oggetto: D. Lgs. 152/2006 – DGR 568/2022 - SVA/SCR/2052 – Verifica di assoggettabilità alla valutazione di impatto ambientale (VIA) del 07.07.2025, nota prot. 0484956 pubblicata sul sito della Regione FVG - Progetto per la costruzione di un impianto eolico denominato “Pulfar”, di potenza nominale pari a 28,8 MW integrato con un sistema di accumulo di potenza nominale pari a 20 MW da realizzarsi nei Comuni di Pulfero, Torreano, Cividale del Friuli, Moimacco e San Pietro al Natisone

in merito a quello che dai proponenti viene definito progetto definitivo per la costruzione di un impianto eolico denominato “Pulfar”, di potenza nominale pari a 28,8 MW integrato con un sistema di accumulo di potenza nominale pari a 20 MW da realizzarsi nei Comuni di Pulfero, Torreano, Cividale del Friuli, Moimacco e San Pietro al Natisone, per la mancanza di molti elementi ritenuti fondamentali per una sua completa analisi, in via preliminare, si chiede di esprimere un parere negativo alla verifica di assoggettabilità alla valutazione di impatto ambientale (VIA) e si osserva quanto segue.

Figura 5 - Localizzazione sito di intervento sull'Atlante Eolico d'Italia – Velocità media annua del vento a 100 m s.l.s.l.m. Fonte: RSE-Web

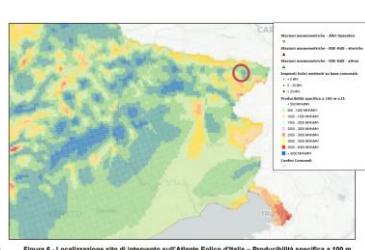
Anche valutando la mappa proposta dai proponenti nella Figura 5 della relazione tecnica descrittiva (e senza ironizzare sull'errore della Figura 6 che indica una localizzazione sito di intervento sull'Atlante Eolico d'Italia molto più a Nord di quella di interesse), si può notare come secondo il medesimo Atlante (figura sottostante) la producibilità di un impianto installato sul Monte Matajur sarebbe uguale a quella di un impianto installato sul Monte Craguenza: tra 2000 e 2500 MWh /MW

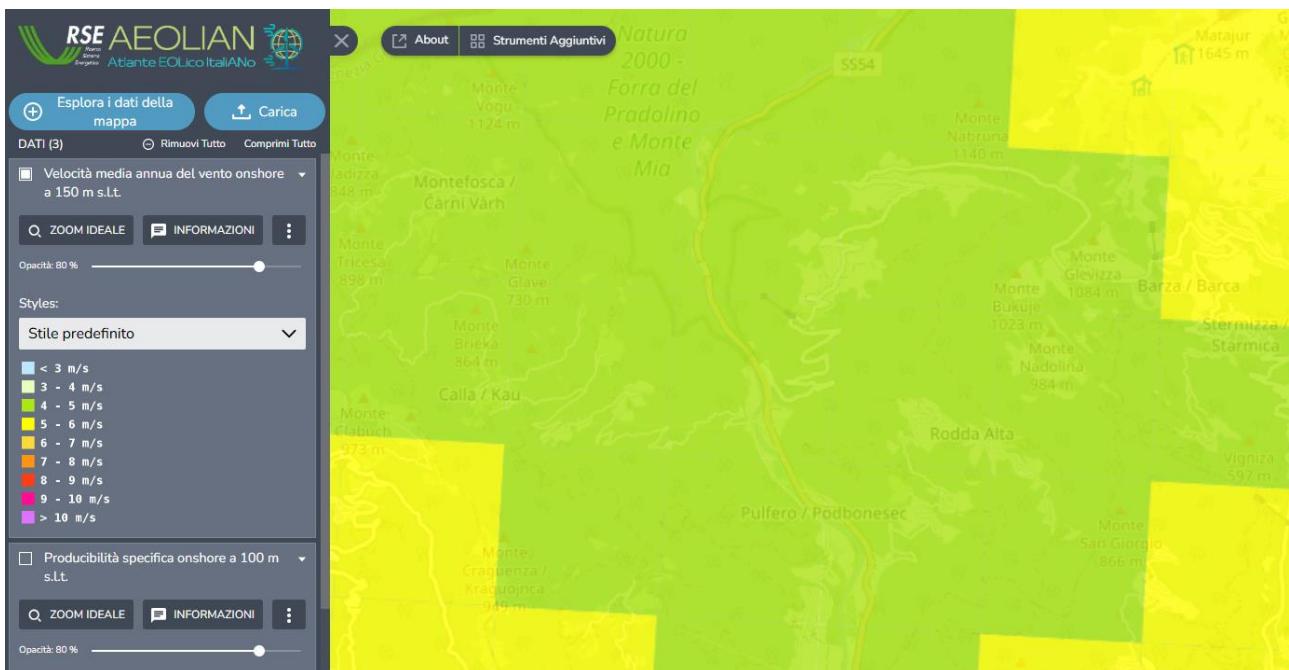
Come si può notare nell'immagine successiva, anche per quanto riguarda la velocità del vento i due siti avrebbero le stesse caratteristiche anche se il Monte Craguenza è indicato al limite della zona verde (4-5 m/s ovvero tra 14,4 e 18 km/h) mentre il Matajur rientrerebbe nella zona gialla (5-6 m/s ovvero tra 18 e 21,6 km/h). Ma come detto, nemmeno sul Matajur si raggiungono tali velocità.

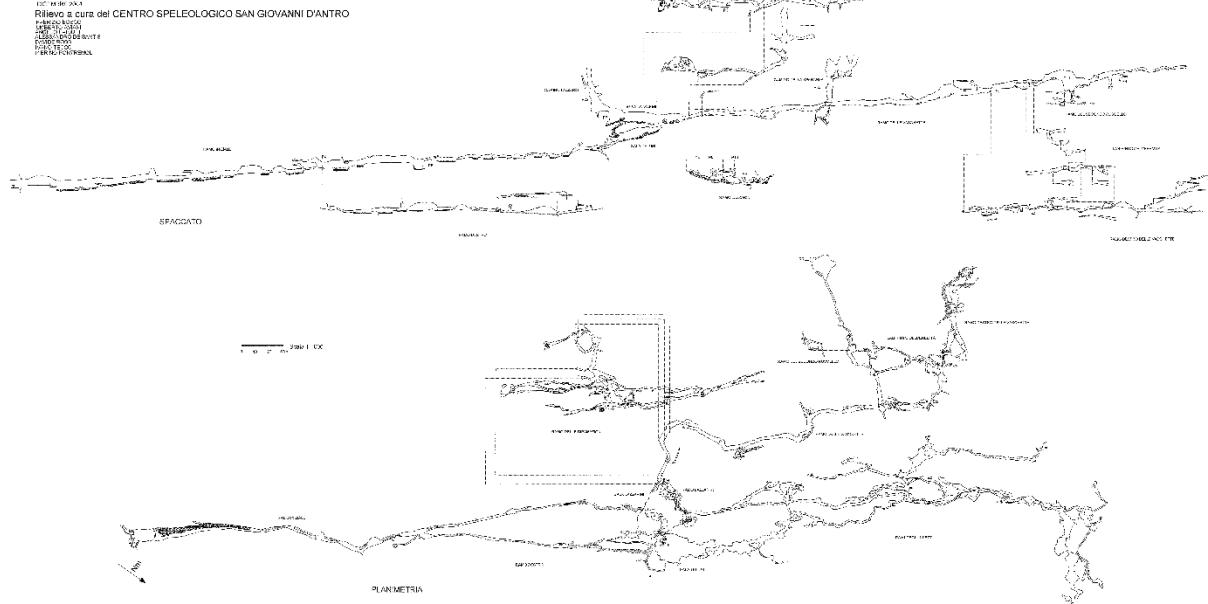
In ogni caso, si fa notare come l’unica carta di intervisibilità presentata dimostra come i WTG saranno visibili da tutto il centro abitato di Cividale, ma anche oltre lo stesso calcolando che la carta si ferma a 10 km di distanza.

Pertanto, la percezione visiva degli impianti interferirà sicuramente con il Sito Unesco, ma anche con tutti i beni tutelati della zona, non solo, come ammesso, con il Castello di Ahrensberg, ma anche con gli alberi monumentali, le grotte, tra cui si deve menzionare la Grotta d’Antro, di cui oltre alla Chiesa in grotta di S. Giovanni d’Antro, anche la Gastaldia, bene che non viene nemmeno citato nella relazione paesaggistica.
